岩崎C棟 2 0 3 号室

城南 1 号棟 1 5 号室の避難経路に
室外機があるため、室外機移設

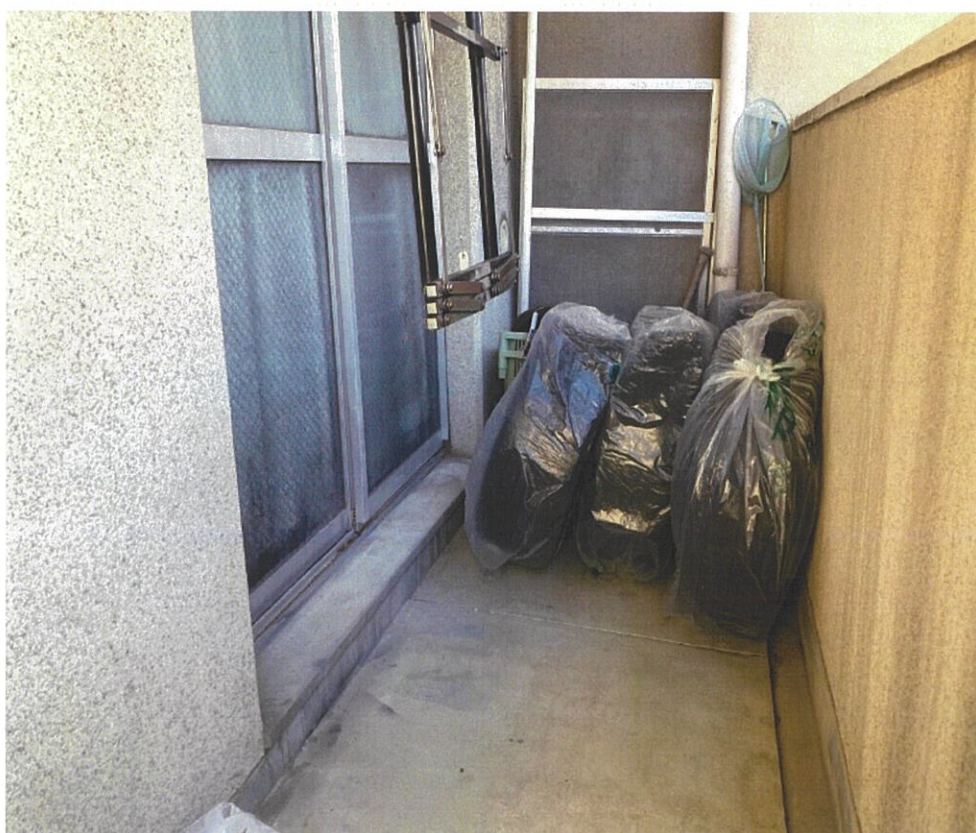
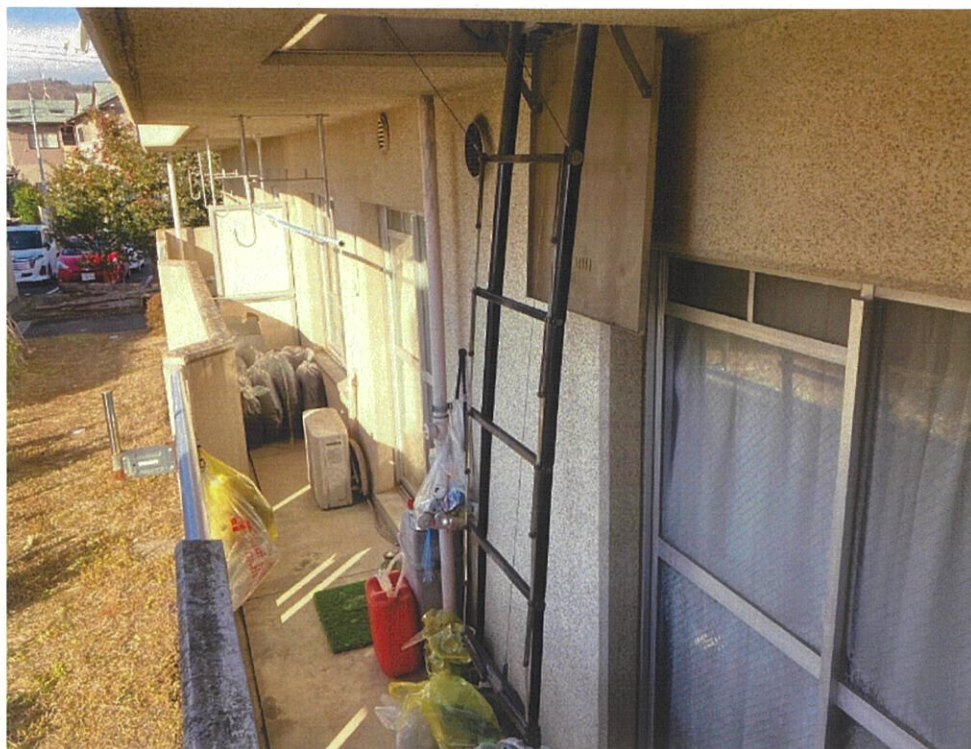
避難はしご展開せず、
避難ハッチ老朽化につき交換

城南 1 号棟 1 0 号室

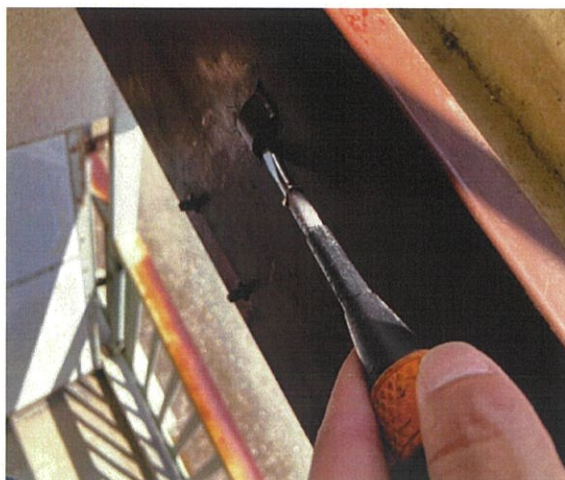
避難ハッチを閉めるピンの故障

城南1号棟15号室

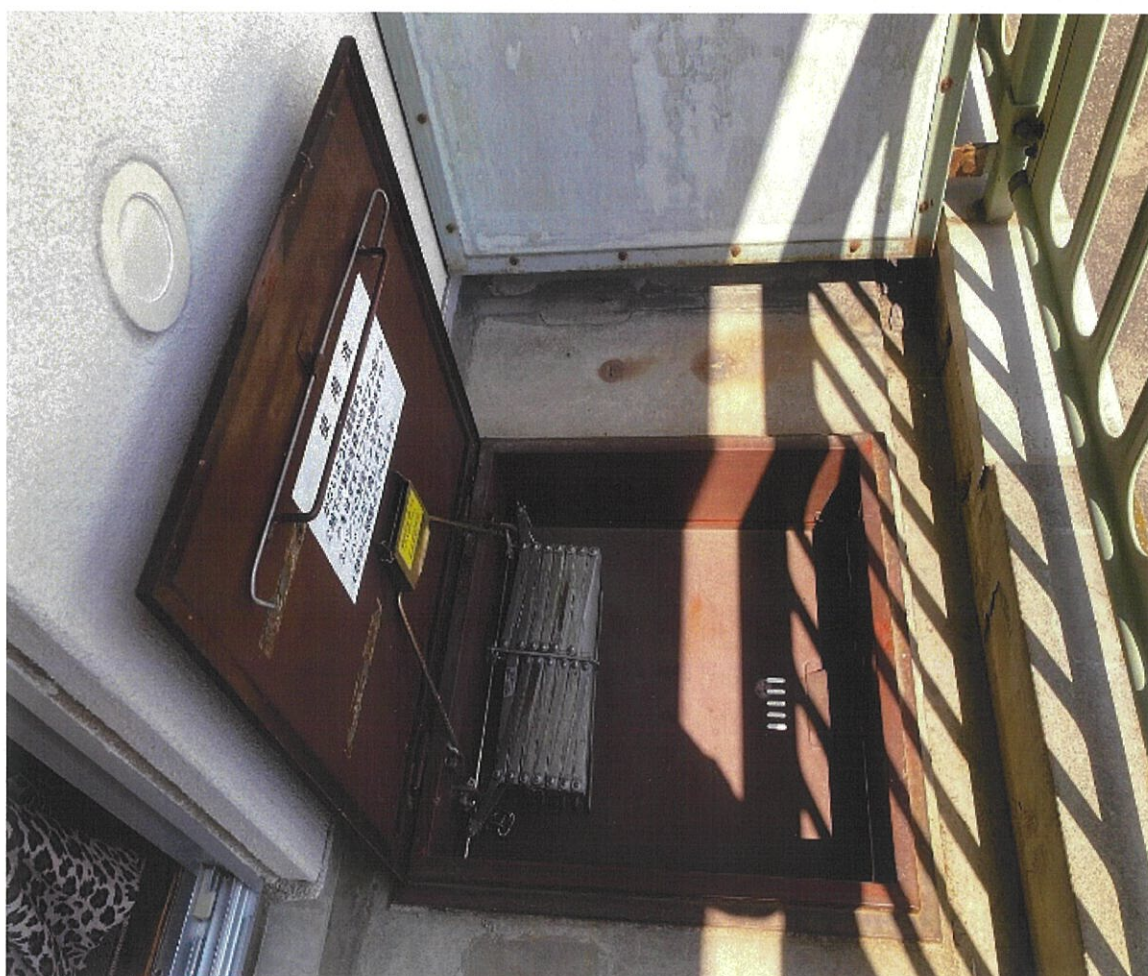
避難ハッチ老朽化につき交換

城南 2 号棟 6 号室

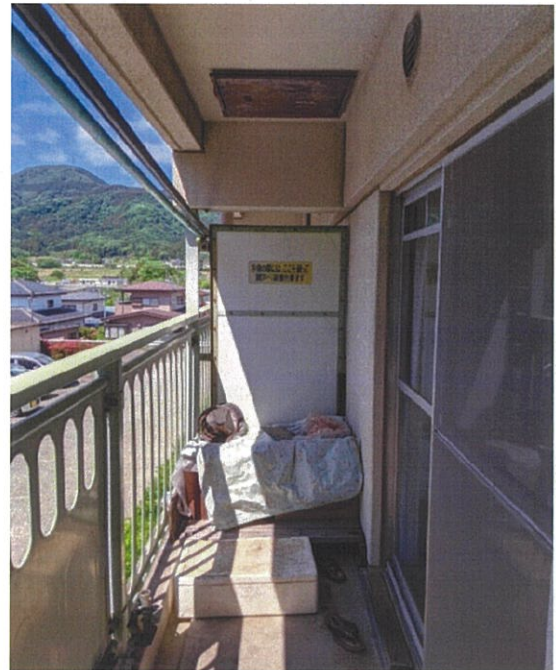
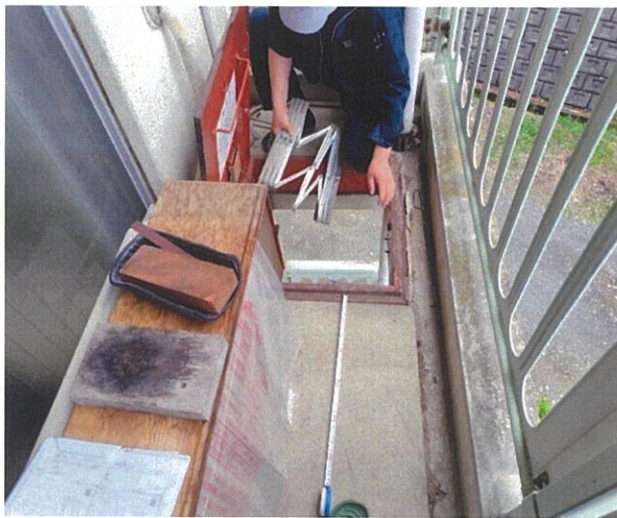
避難ハッチ老朽化につき交換

避難ハッチ操作空間確保のために室外機移設

城南 3 号棟 1 4 号室

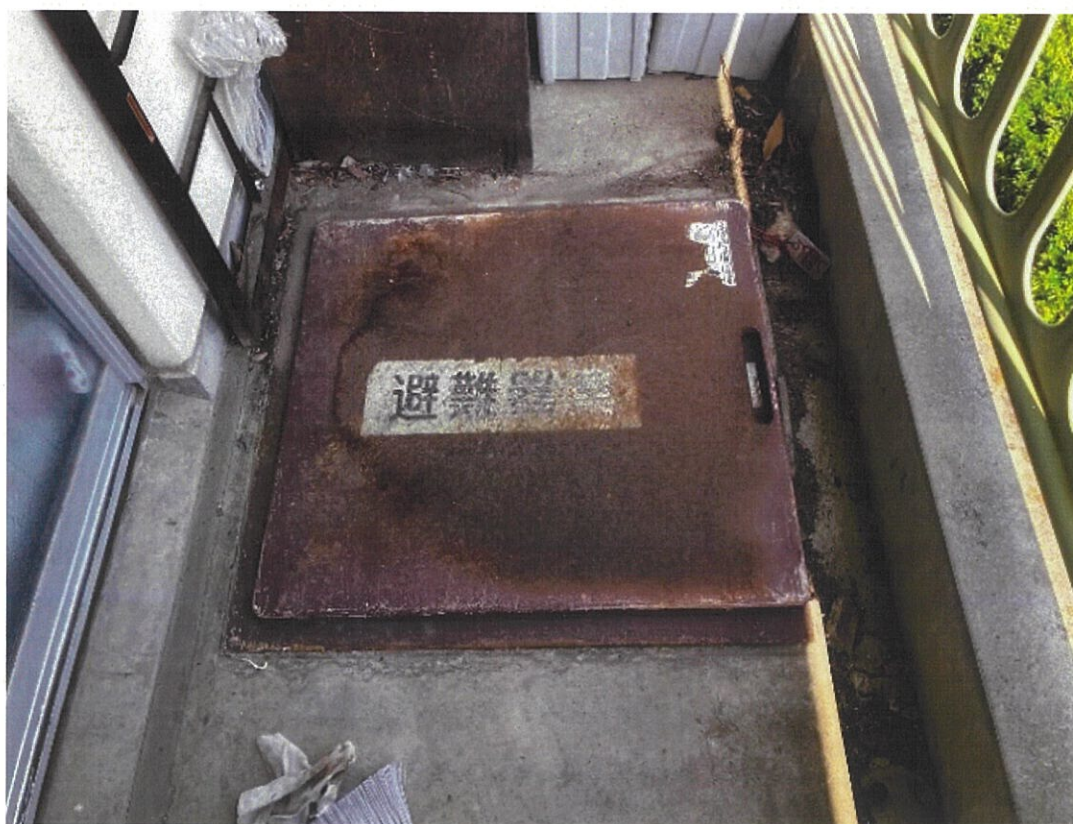
避難ハッチ内部までサビができています

避難ハッチ老朽化につき交換

城南４号棟１４号室

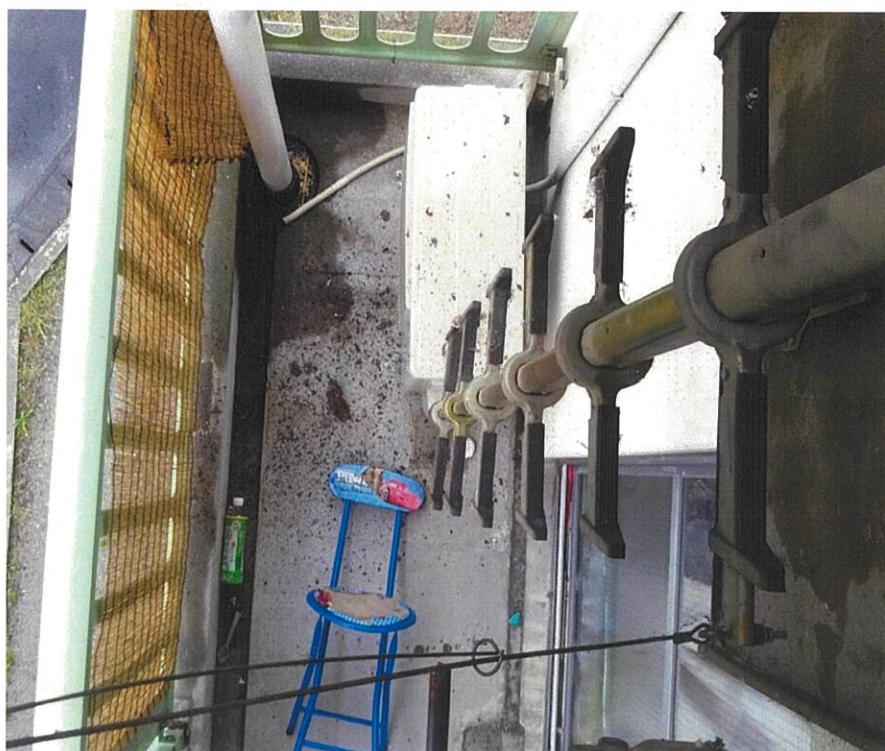
避難ハッチ老朽化につき交換
